# mountainwilderness italia APS

**Oggetto:** ID 14179 - osservazioni progetto per la realizzazione di un impianto di produzione di energia elettrica da fonte eolica denominato "Ferriere" proposto dalla Società Ferriere Wind srl.

(fig. 1)

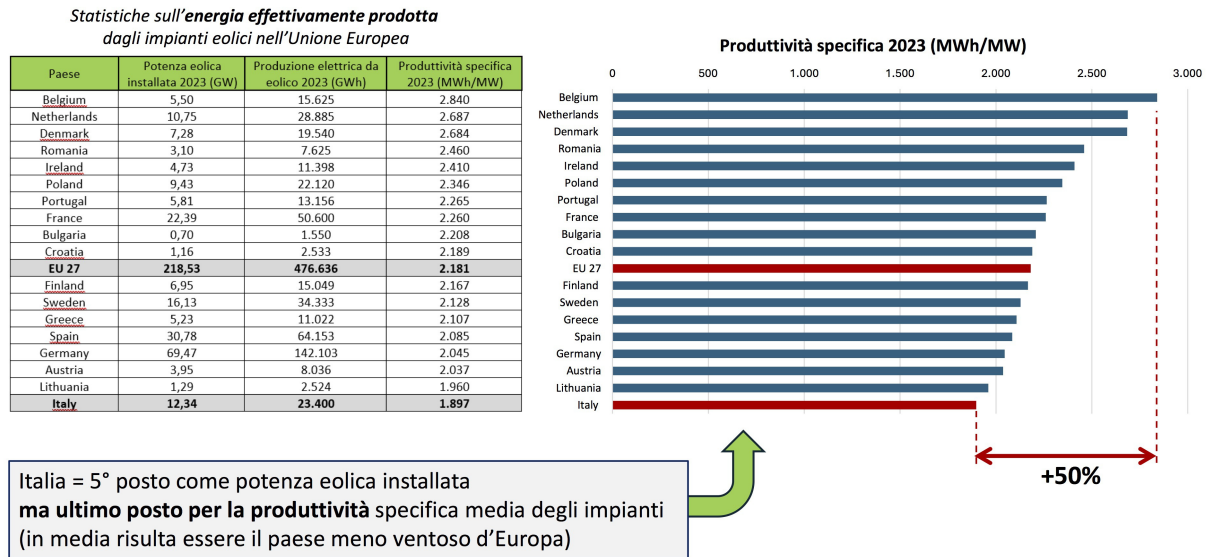
In Europa l'Italia è fanalino di coda per *Capacity Factor* relativo alla produttività degli impianti eolici, il rapporto cioè tra potenza nominale massima degli impianti ed energia effettivamente prodotta in base al moto degli elementi (vedi fig. 1).
